Fagnotat

Vår referanse: PLAN-2022/20595-16
Saksbehandler: Marianne Veste
Dato: 16.03.2023

Fra
Plan- og bygningsetaten

Forslag til detaljregulering anbefales vedtatt Ytrebygda, Gnr. 120, Bnr. 113 m.fl., Kvernslettvegen, Reguleringsplan, Arealplan-ID 70010000

Figur 5. Planlagt bebyggelse sett fra Harald Sæveruds veg, mot nordøst.

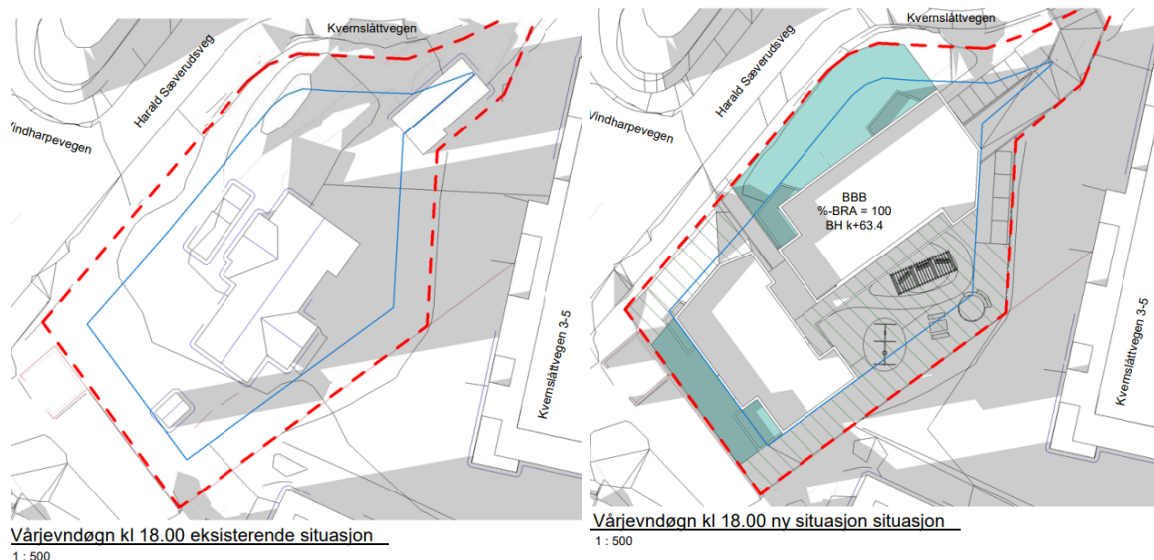
Det har videre blitt vurdert hvorvidt en skal sikre utforming av bebyggelsen når det gjelder materialbruk og fargebruk. Illustrasjoner viser at ny bebyggelse utføres med en hvit pusset murfasade, med innslag av tre, se figur 5 og 6. PBE vurderer dette som positivt i et område hvor fasadeplater er hovedmaterialet på omkringliggende bygg og har derfor foreslått at fasadeplater ikke skal tillates. Dette har ikke forslagsstiller ønsket å imøtekomme da det er planlagt bruk av fasadeplater, men at disse eventuelt skal gis en overflatebehandling som ikke gir synlige fasadeplater. PBE vurderer at dette kan aksepteres siden det ikke foreligger tungtveiende hensyn til å ikke åpne for fasadeplater i dette området. For å sikre kvaliteter

som vist i illustrert bebyggelse vurderer vi det som nødvendig å foreslå endringer av bestemmelsen for å unngå at fasadeplater brukes på hele fasaden.

Vi foreslår derfor endringer av følgende bestemmelse:

§ 2.2.3 En skal i størst mulig grad unngå reflekterende materialer. Reflekterende fasadeplater i metall tillates ikke. Byggets fasade skal tilpasses omgivelsene, og farge på bygg skal være harmoniske og i tråd med omkringliggende omgivelser og av god kvalitet

En skal i størst mulig grad unngå reflekterende materialer, og fasadeplater i metall tillates ikke. Byggets fasade skal som et minimum ha innslag av tre som vist i perspektiv datert 24.06.2022. Farge på bygg skal være harmoniske og i tråd med omkringliggende omgivelser.

Prinsipp for svalgangsløsning som vist i perspektiv datert 24.06.2022, figur 6, er sikret i forslag til bestemmelser § 3.1.2.4.b. Perspektiv datert 24.06.2022 er ikke satt som retningsgivende i reguleringsbestemmelsene. Det må derfor tilføyes punkt e under «dokumenter som gis juridisk virkning gjennom henvisning i bestemmelsene» før kunngjøring av vedtak. PBE vurderer at ny bebyggelse vil være et godt supplement til bygningsmiljøet rundt, og nødvendige kvaliteter for utforming er sikret tilstrekkelig i planforslaget.

Figur 8. Kryss regulert i plan-ID 61010000 (vist i rødt) sammenlignet med plan for Kvernslettvegen (vist i blått).

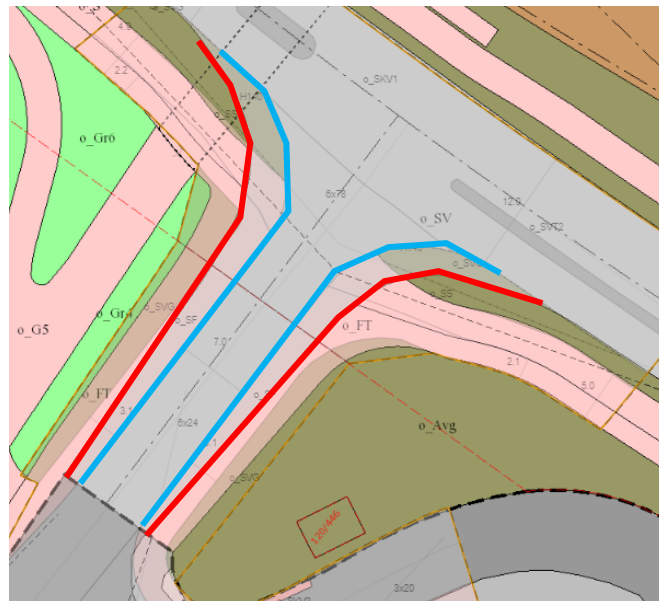
Kryss ut mot Steinsvikvegen er tatt med i planavgrensningen og regulert til dagens situasjon. Det har gjennom planprosessen vært vurdert om det skal etableres dråpe i krysset i henhold til områderegulering for Fagerheim barneskole (plan-ID 61010000). Dette har ikke blitt realisert i forbindelse med tidligere utbygginger i området. I samråd med Vestland Fylkeskommune har det blitt vurdert at dagens situasjon er mindre utflytende, mer strammet opp, og krysset er derfor mer oversiktlig både for bilister og myke trafikanter enn regulert i områdereguleringen for Fagerheim skole, figur 8.

Figur 9. Illustrasjonsplan med gangforbindelse og innganger til boligene.

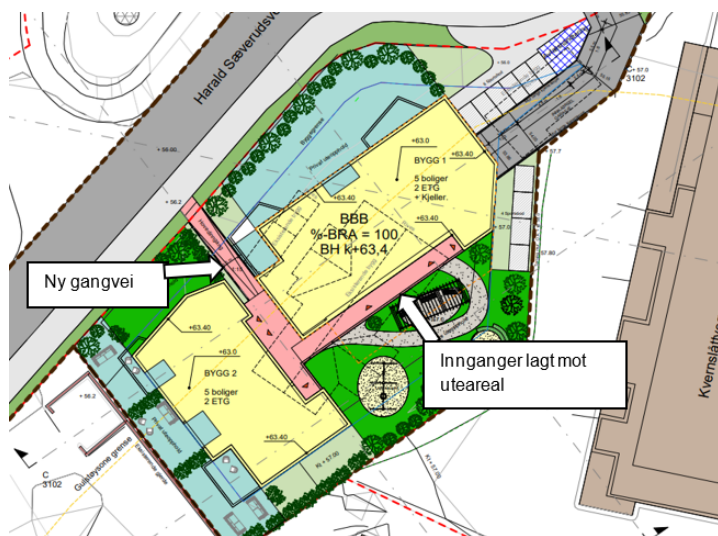
Planforslaget ligger tett på bybanestopp og det er gode gangforbindelser mot målpunkt, både gjennom overgangsfelt i Steinsvikvegen og undergang under Steinsvikvegen. Planforslaget legger opp til gangadkomst mellom bebyggelsen og fortau, jf. § 3.1.2.7.c. Illustrasjonsplanen er gjort retningsgivende i reguleringsbestemmelsene for plassering av gangveien. Til offentlig ettersyn kom Bymiljøetaten med innspill til at det burde sikres inngang mot gate fra boligene, iht. § 26.3.4 i KPA. Dette er imøtekommet i forslag til bestemmelse § 3.1.2.7.e hvor boliger på bakkeplan mot o_SF4 skal ha inngangsparti mot Harald Sæveruds veg. Øvrige boliger får inngang via uteareal i bakkant, se figur 9.

Til offentlig ettersyn ba PBE om at gangforbindelse vist på illustrasjonsplan ble sikret i plankart, og videre mot naboeiendom Kvernslåttvegen 3-5. Forslagsstiller har vurdert dette, og viser til naboer som ikke ønsker trakk mot deres eiendom. PBE har vurdert dette på ny og slutter seg til forslagsstilleres vurderinger. Eksisterende forbindelse i sør er tilstrekkelig, selv om denne går via avkjørsel til gnr. 120, bnr. 438.
